DECRETO n. 2335 del 23 agosto 2017

Oggetto: Rigetto dell'istanza per la concessione del contributo per la ricostruzione post-sisma presentata, ai sensi dell'Ordinanza n. 57/2012 e ss.mm.ii., da **PORTOBUONO SRL** ed acquisita con protocollo **CR-40558-2015** del **07/08/2015**

1) Layout produttivo:

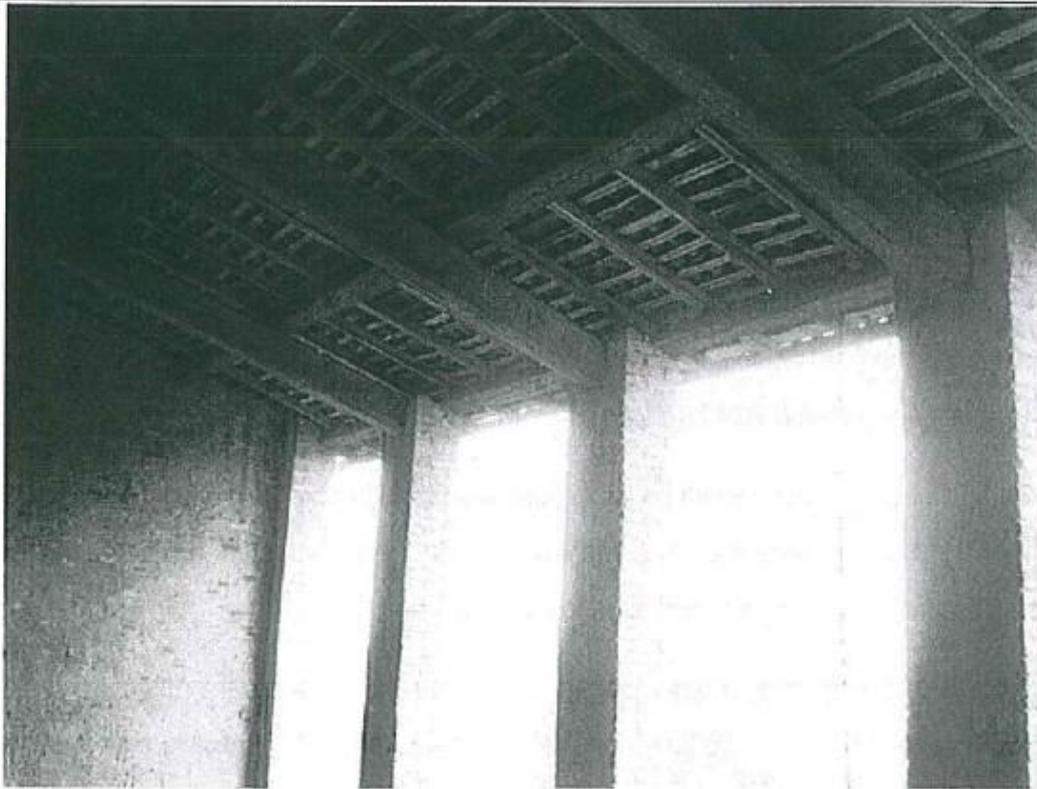
In premessa si osserva che un sopralluogo eseguito a quasi 5 anni dal sisma, dopo eventi particolari quali l'alluvione, i ripetuti e continui furti subiti, l'inagibilità degli edifici e la necessità di una gestione ostinata e precaria per garantire una continuità dell'attività aziendale, non possa che evidenziare una situazione non comparabile con l'ordinaria gestione aziendale ante sisma.

In ogni caso si ritiene opportuno ricordare che il layout produttivo in agricoltura è un esercizio in gran parte teorico in quanto gli edifici (salvo rare eccezioni quali gli allevamenti o le cantine) sono utilizzati in modo diverso nel tempo, nelle stagioni e a seconda delle coltivazioni in corso in quel periodo dell'anno, coltivazioni, che come si sa, per effetto della rotazione agraria e delle esigenze dettate dal mercato, cambiano normalmente di anno in anno. Infatti, il settore agricolo (caratterizzato da tutte queste varianti) si differenzia molto dagli altri settori produttivi industriali o anche commerciali dove i fattori della produzione e le attrezzature sono più statiche: i macchinari, la catena di produzione, le attrezzature in genere normalmente sono infisse e spesso diventano parte dell'edificio stesso. L'utilizzo degli edifici in agricoltura è spesso un "riutilizzo" in quanto di frequente è un adattamento all'uso di vecchi edifici nati sì per uso agricolo, ma costruiti in epoche e realtà diverse. L'attività agricola si è adattata a questa realtà, a volte forse di difficile utilizzo, ma essendo questi gli edifici disponibili, si utilizzano per il proseguimento della propria attività.

Sul layout produttivo in generale indicato su richiesta per i diversi immobili riportiamo le considerazioni già espresse per gli stessi nella documentazione caricata sul portale Sfinge in data 03/06/2016, che qui per comodità riportiamo:

Sin dalla presentazione della domanda di contributo (2015), il N.d.V. ha ritenuto la documentazione fornita non sufficiente; in seguito sono state formulate diverse richieste d'integrazione come sopra riportato che non sono andate a buon fine; alla luce di ciò si è svolto l'incontro tra le parti in data 24/02/2017 e la documentazione richiesta è stata ancora una volta ritenuta non esaustiva e pertanto si è deciso di effettuare un sopralluogo conoscitivo in data 30/03/2017 presso la sede aziendale;

L'inagibilità dei fabbricati (livello E da scheda Aedes) rende incomprensibile lo stoccaggio e non giustifica la presenza di materiali non pertinenti all'attività agricola. Pertanto, sulla base di tali considerazioni, è corretto ritenere che i materiali di cui sopra fossero già presenti all'interno dei locali dell'immobile alla data del sisma: il tutto ad ulteriore dimostrazione della non necessità dei locali per l'attività di impresa;

FALDA SUD

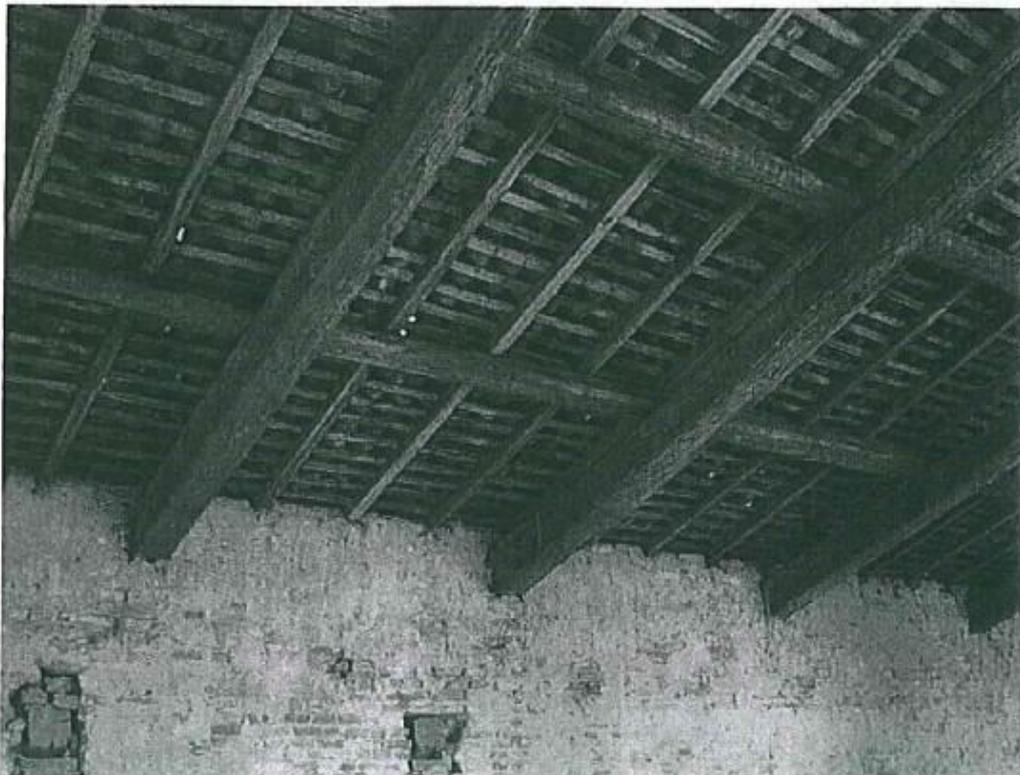
Lo stato del tetto e la situazione rappresentata nelle immagini è facilmente riscontrabile nella situazione attuale salvo i danni causati dal sisma.

- a) In merito a questo punto si rimanda alla relazione del tecnico incaricato Dott. Domenico Vincenti;
- b) In merito al punto "....condizioni di precario stato manutentivo tale da far sorgere dubbi sia sull'utilizzo in sicurezza del fabbricato stesso sia sulla razionale destinazione produttiva aziendale..." si rimanda alla documentazione fotografica riportata al punto 3 sopra citato ed a quella inserita nelle osservazioni caricate sul portale Sfinge in data 27/10/2016 riguardanti sia le manutenzioni eseguite, sia le immagini pubbliche prese da Google Earth comprovanti lo stato pre sisma.

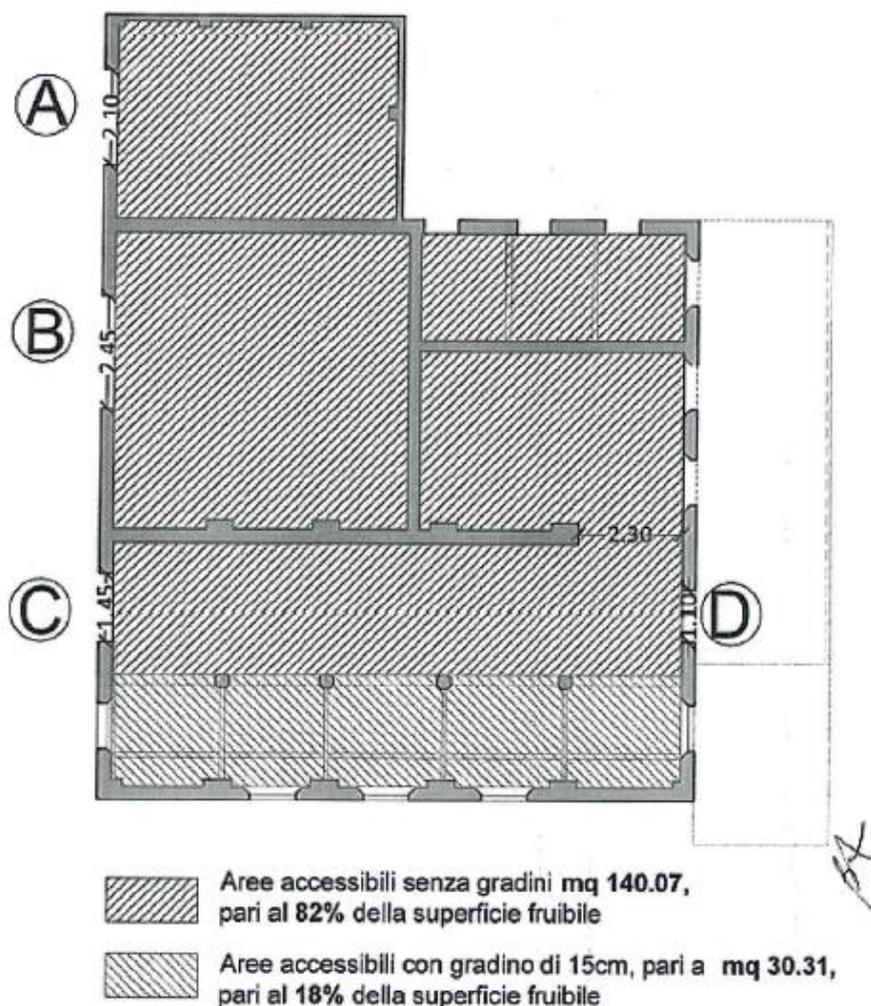
4) Il motivo per cui l'azienda nei 36 mesi precedenti il sisma non ha venduto fieno confezionato in balle da 20-25 Kg., i cosiddetti "ballini" era già in parte spiegato nel documento citato al punto 1, che per comodità riportiamo: "...riferimento a "balloni" in quanto dal punto di vista commerciale negli ultimi anni è stato più richiesto il collocamento per l'utilizzo in stalle di bovini. Nel caso in cui l'utilizzo del medicaio, trasformato in fieno, sia destinato ad equini come è avvenuto nel recente passato, la richiesta non sarebbe di balloni tondi da circa 4 q.li cad., ma di ballini rettangolari da 20/40 Kg. Cad..."

Altra motivazione per la quale non si sono venduti ballini di fieno sta nel fatto che per effetto della rotazione agraria nel periodo 2010-2011 l'investimento in coltivazione a medica era estremamente ridotto, solo nel 2012 ed in particolare nel 2016 è aumentata la coltivazione di detto prodotto.

In merito alle considerazioni del tecnico riguardanti l'investimento in azienda di colture destinate alla produzione di fieno, si osserva quanto segue:

a) I locali destinati nel layout produttivo a stoccaggio di fieno in "balloni" non sono utilizzati per conformazione degli accessi a stoccaggio di fieno in balloni;

b) In sede di sopralluogo è stata accertata, come da dichiarazione a verbale, la produzione di fieno solo nel formato "balloni" nel periodo di riferimento;

c) Delle uniche tre fatture di vendita di fieno risalenti al periodo di riferimento presenti agli atti, due erano correlate a fornitura in "balloni" mentre la terza prevedeva la vendita del foraggio "in piedi". Questa particolare forma di vendita prevede che l'acquirente, con mezzi e personale propri, accede direttamente alla coltura sfalcando e prelevando il prodotto stoccandolo poi presso la propria azienda. Della terza fattura si è proceduto ad accertamento direttamente presso l'azienda acquirente.

Pertanto le argomentazioni del tecnico non sono accoglibili.
